항 행 통 보

제 4호

해 도 별 목 차

해도 6311[22-1002]

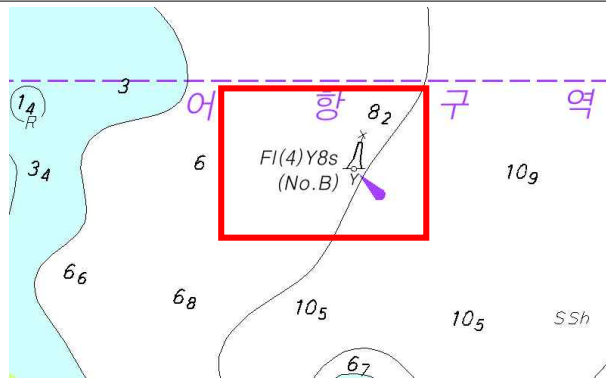
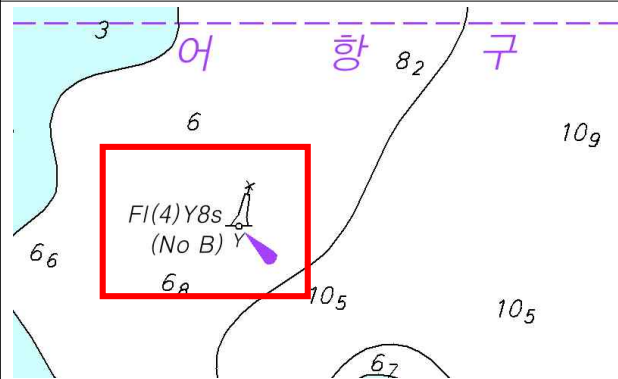
★2023년4호64항

동해안 ~ 포항항 부근 ~ 등부표

이동  Fl(4) Y 8s (No.B)

36-04-56.6N, 129-33-49.0E 에서

36-04-55.3N, 129-33-46.7E 로

해도 2214[23-3], 2154[23-3]

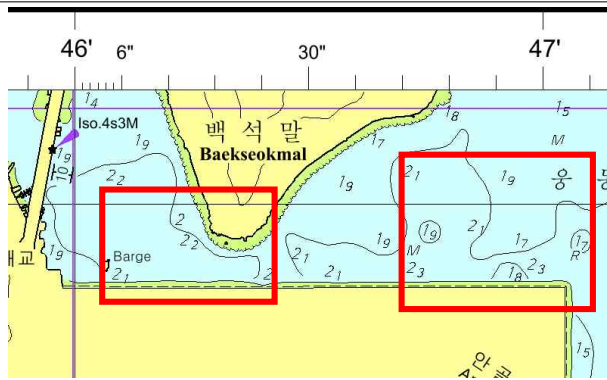
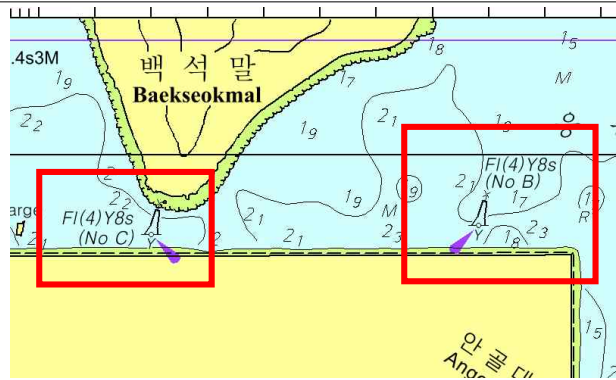
★2023년4호65항

남해안 ~ 부산항신항 부근 ~ 등부표

기재 1.  Fl(4) Y 8s (No B)

35-05-53.8N, 128-46-52.9E

2.  Fl(4) Y 8s (No C)

35-05-53.0N, 128-46-18.0E

해도 2278[22-1159]

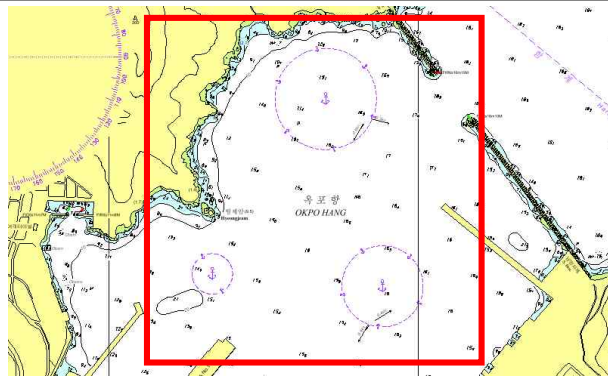
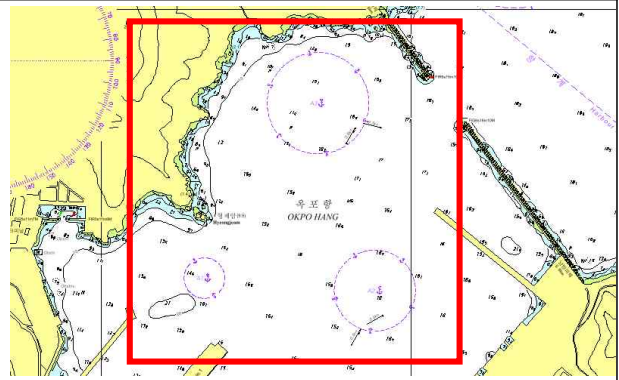
★2023년4호66항

남해안 ~ 거제도, 옥포항 부근 ~ 정박지

| 기재 | 1.  정박지 명, A1 | 34-53-17.0N, 128-42-20.0E |
| | 2.  정박지 명, A2 | 34-53-15.0N, 128-42-53.0E |
| | 3.  정박지 명, A3 | 34-53-45.0N, 128-42-42.0E |

해도 2156[22-1103]

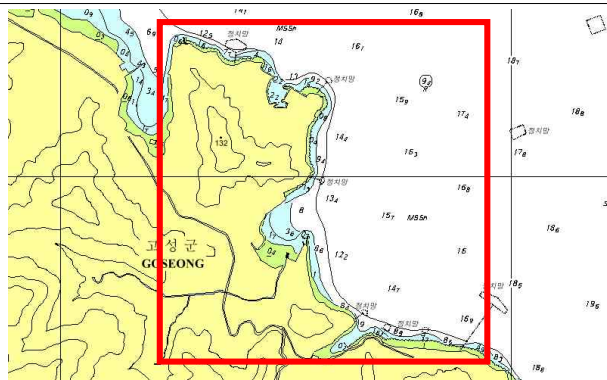
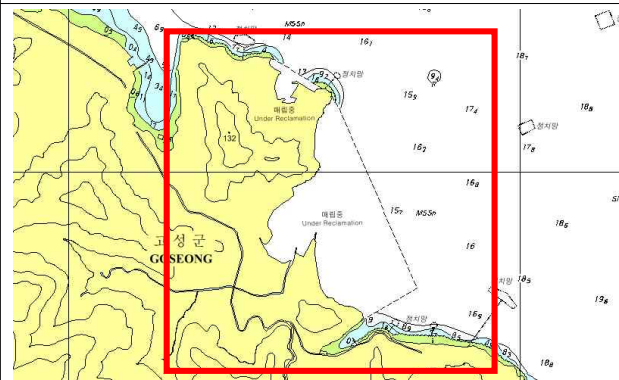
★2023년4호67항

남해안 ~ 광암항 부근 ~ 해상공사

기재 다음 지점(1) ~ (5) 간 실선 연결 및 "매립중" 기재,
내측 수심 및 등심선 삭제

- (1) 35-02-25.3N, 128-28-53.5E
- (2) 35-02-17.2N, 128-29-09.5E
- (3) 35-02-13.2N, 128-29-12.3E
- (4) 35-01-34.7N, 128-29-32.6E
- (5) 35-01-27.7N, 128-29-18.2E
